ABWÄGUNGSTABELLE

zu den eingegangenen Stellungnahmen der Behörden und sonstigen Träger öffentlicher Belange sowie der Öffentlichkeit

im Rahmen der öffentlichen Auslegung nach § 3 Abs. 2 sowie § 4 Abs. 2 BauGB

Bebauungs- und Grünordnungsplan
Nr. 150 E „Unsernherrn Nord“
STAND: erneute Entwurfsgenehmigung

Der beigefügte Plan „Straßenquerschnitt“ veranschaulicht die i.d.R. notwendigen Abstandsmaße für die einzelnen Sparten (*Anmerkung: Plan ist dieser Aufstellung nicht angefügt.*).

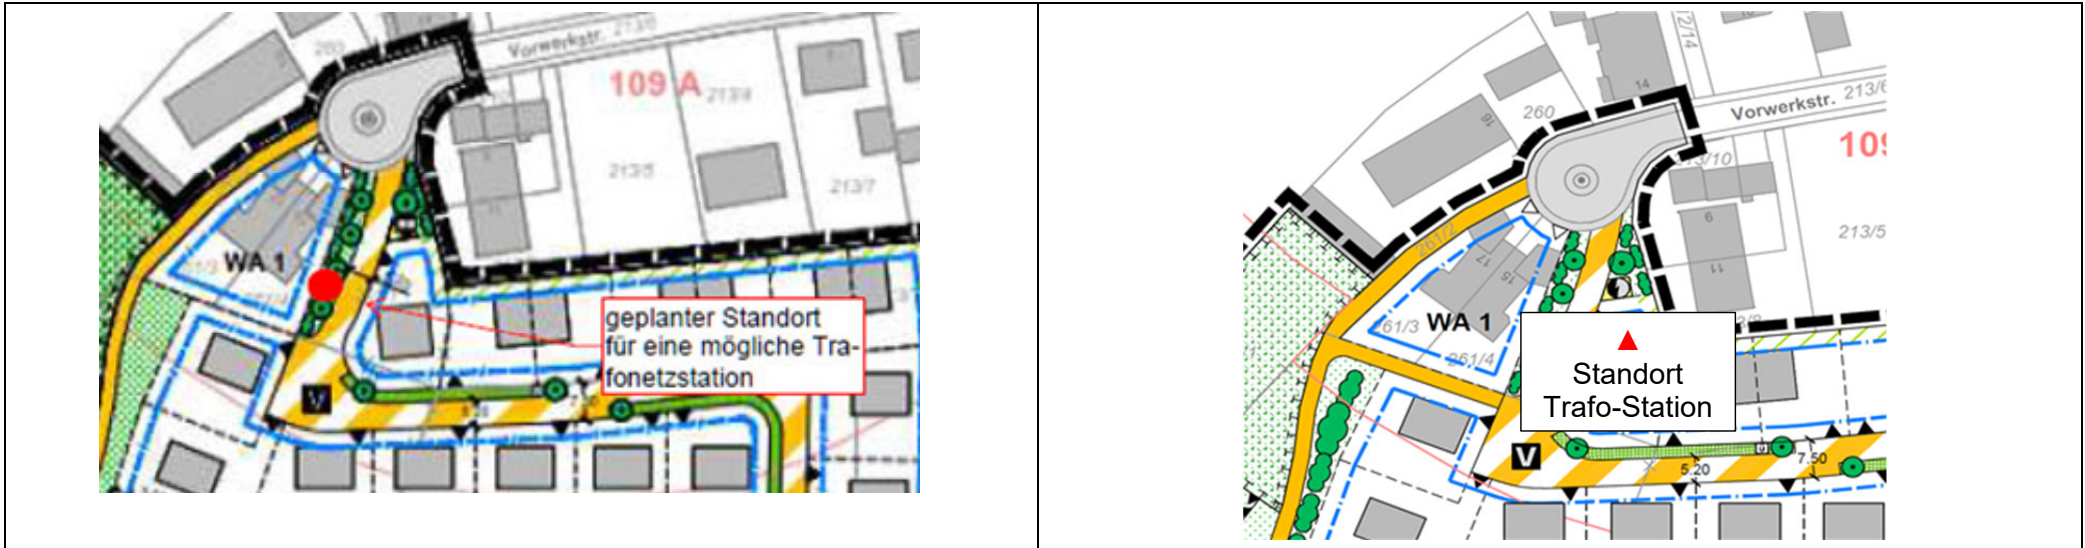
Um die Ver- und Entsorgung sicherzustellen, ist bei manchen öffentlichen Grünstreifen mit geplanten Bäumen bzw. Sträuchern (Strauch- und Bauminseln) im Bereich der mäanderförmigen Erschließungsstraße des östlichen Plangebietes auf Bäume zu verzichten und eine Festlegung auf nicht tiefwurzelnde Sträucher zu treffen. Damit kann eine ausreichende Gesamtbreite für die Verlegung der Sparten erzielt werden. Die in Frage kommenden Stellen sind noch mit dem Gartenamt abzustimmen.

Darüber hinaus herrschen noch drei Engstellen im Bereich der mäanderförmigen Erschließungsstraße des östlichen Plangebietes vor. Die Engstellen werden jeweils von „öffentlichen Grünstreifen mit möglichen Standorten für Sträucher“ verursacht. An diesen drei Engstellen beträgt die Straßenbreite lediglich 3,55 m. Der im mittleren und südlichen Teil des östlichen Plangebietes gelegene öffentliche Grünstreifen verläuft hierbei jeweils zwischen der Straße und dem Gehweg.

Die drei Engstellen weisen aus Sicht der Spartenträger einen ungünstigen Straßenquerschnitt auf. Um einen ausreichenden Abstand zwischen den einzelnen Trassen sicherzustellen und somit die Verlegung der Wasserversorgungsleitungen und Entwässerungskanäle sowie die Sparten der Stadtwerke zu gewährleisten,

kann es durchaus sein, dass für die Leitungstrassen auch diese Grünstreifen mit beansprucht werden. Um dies zu gewährleisten, ist eine Ausnahme von der Festlegung im Textteil des B-Plans unter 1.11. „Flächen für Versorgungsanlagen“ erforderlich. Hierin ist vermerkt, dass alle Leitungen in der Straße bzw. Gehweg unterirdisch unterzubringen und Grünstreifen von Leitungstrassen freizuhalten sind. D. h. unter gegebenen Umständen muss eine Leitungsverlegung innerhalb dieser drei öffentlichen Grünstreifen zulässig sein. Damit jedoch zwischen der Leitung und der Gehölz- bzw. Strauchpflanzung kein Konflikt entsteht, dürfen keine tiefwurzelnenden Gehölze / Sträucher gepflanzt werden.

Bei der Pflanzung von Bäumen und tiefwurzelnenden Sträuchern ist gemäß DVGW-Regelwerk GW 125 „Bäume, unterirdische Leitungen und Kanäle“ sowie das Merkblatt über „Baumstandorte und unterirdische Ver- und Entsorgungsleitungen“ des Arbeitsausschusses kommunaler Straßenbau ein Mindestabstand zwischen der Leitungstrasse und den Bäumen / tiefwurzelnenden Sträuchern von 2,50 m gefordert. Damit würde die mögliche Breite für die Verlegung der Ver- und Entsorgungsleitungen noch zusätzlich eingeschränkt werden. Als Folge könnte die Verlegung der Wasserversorgungsleitung und des Entwässerungskanals sowie die Sparten der Stadtwerke nicht mehr gewährleistet werden.

und Gehölzen um Standortvorschläge handelt. Bei den im Bebauungsplan eingezeichneten zu pflanzende Bäume und Sträucher handelt es sich damit um keine Pflanzbindung an dem jeweiligen Standort.

Die Koordination der Spartenträger erfolgt üblicherweise durch das Tiefbauamt vor Beginn der Ausbaumaßnahmen.

Die Verschiebung von Baumstandorten bleibt möglich. Sollten im Rahmen der Ausführungsplanung einzelne Baumstandorte durch die für Sparten notwendigen Schutzabstände tangiert werden, sind die erforderliche Schutzmaßnahmen festzulegen und einzubauen.

Die genauen Standorte sind im Hinblick auf die notwendigen Leitungstrassen variabel und werden erst im weiteren Verfahren in Abstimmung mit allen Beteiligten festgelegt.

1. Erhalt bzw. Erweiterung der bestehenden Hecken mit Bäumen – Fledermausflug

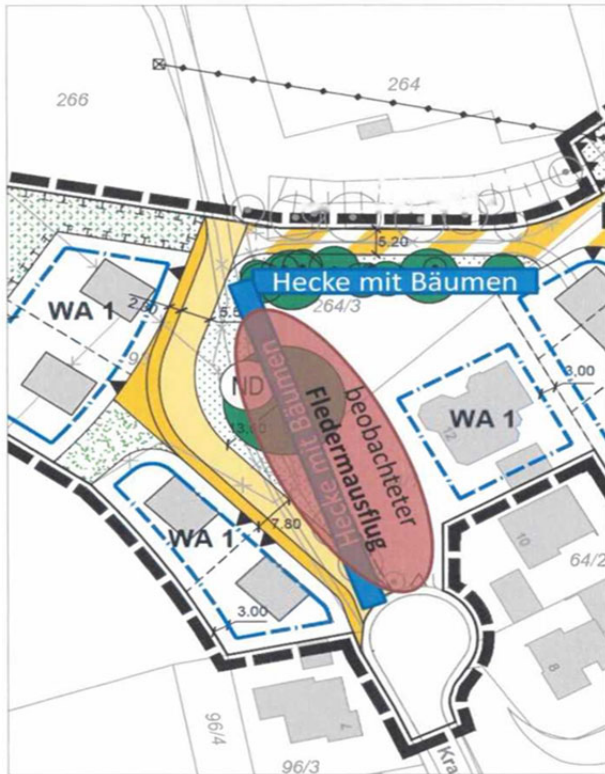
Nach vorliegenden Planungsunterlagen ist nicht ersichtlich, wie dieses Biotop gestaltet wird. Die existierende Hecke ist nicht eingezeichnet.

In dem rot markierten Bereich um das Naturdenkmal Eiche kann jedes Jahr im Sommer mit beginnender Dämmerung Fledermausflug (saP relevante Tierart) beobachtet werden. Des weiteren halten sich dort viele Vogelarten, Eichhörnchen,

Insekten (z.B. Glühwürmchen) usw. auf.
Um den Lebensraum all dieser Tierarten zu erhalten und zu sichern, sollte die bestehende Hecke westlich (um die Eiche) und in der Fortsetzung nördlich (gegenüber Wall) der Grundstücke 64/1 und 264/3 erhalten, sowie durch Neupflanzungen heimischer Gehölze ergänzt und erweitert werden. Platz hierfür wurde durch die Planung geschaffen.
Es wird gebeten, dies zu berücksichtigen.

Der Geltungsbereich des Bebauungsplans ist von dem Naturdenkmal Eiche abgerückt. Der beschriebene Grünstreifen mit Hecke und Bäumen ist nicht mehr Teil des Bauleitplanverfahrens.

Das Gartenamt hat in Abstimmung mit dem Umweltamt eine Voruntersuchung zum speziellen Artenschutz durch ein fachlich geeignetes Büro durchführen lassen. Als Ergebnis der Untersuchung ist festgestellt worden, dass kein Vorkommen bzw. keine Beeinträchtigung von saP-relevanten Arten wie beispielsweise wiesenbrütender Vogelarten im und um das Vorhabensgebiet zu erwarten ist. Von der Erarbeitung einer speziellen artenschutzrechtlichen Prüfung ist daher aus naturschutzfachlicher Sicht abgesehen worden.

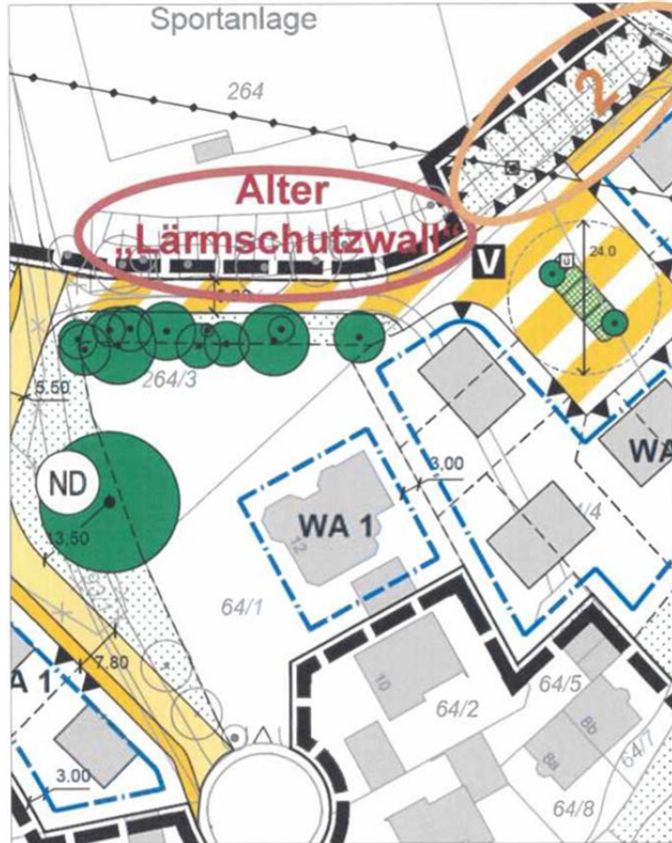
Im Rahmen des Neubaus eines 3 Meter hohen Lärmschutzwalls (siehe Zeichnung orange Markierung „2“) wird um eine Überarbeitung bzw. Optimierung des bestehenden Lärmschutzwalls gebeten.

Hintergrund hierfür ist die Tatsache, dass sich der bestehende Lärmschutzwall derzeit in einem desolaten Zustand befindet. Er ist im Laufe der letzten Jahrzehnte eingesunken und kann dadurch der Aufgabe, für die er errichtet wurde, nicht mehr gerecht werden.

Der Bewuchs auf der Südseite des „alten Lärmschutzwalls“ wurde Anfang des Jahres 2017 voraussichtlich in Vorbereitung der bevorstehenden Baumaßnahmen, erheblich reduziert. Hinzu kommt, dass auch in jüngster Zeit eine starke Abholzung auf beiden Seiten vorgenommen wurde (siehe Bilder).

Die Anregungen der Einwendungsführer in Bezug auf den alten bestehenden Lärmschutzwall sind an den zuständigen Sportverein weitergegeben worden. Da sich dieser Wall außerhalb des Bebauungsplangebiets befindet, werden keine Regelungen im Rahmen des Bauleitplanverfahrens hinsichtlich des Walls getroffen.

3. Bilder vom Lärmschutzwall – Februar 2019

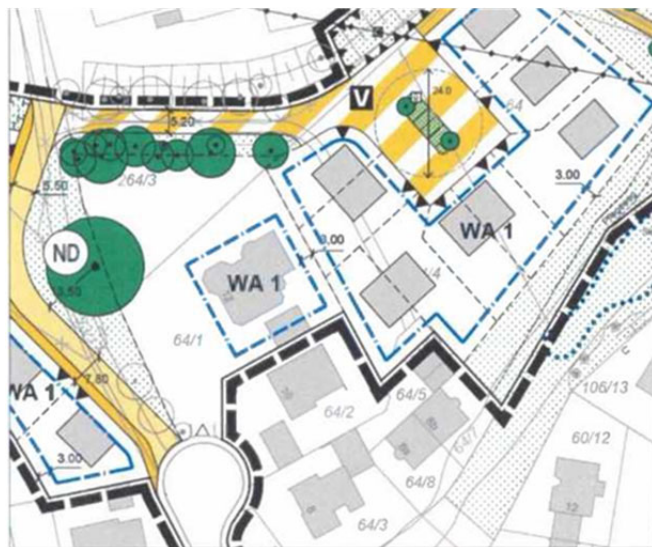
Somit ist eine Anpassung des bestehenden Walls an den neuen Wall unbedingt erforderlich.
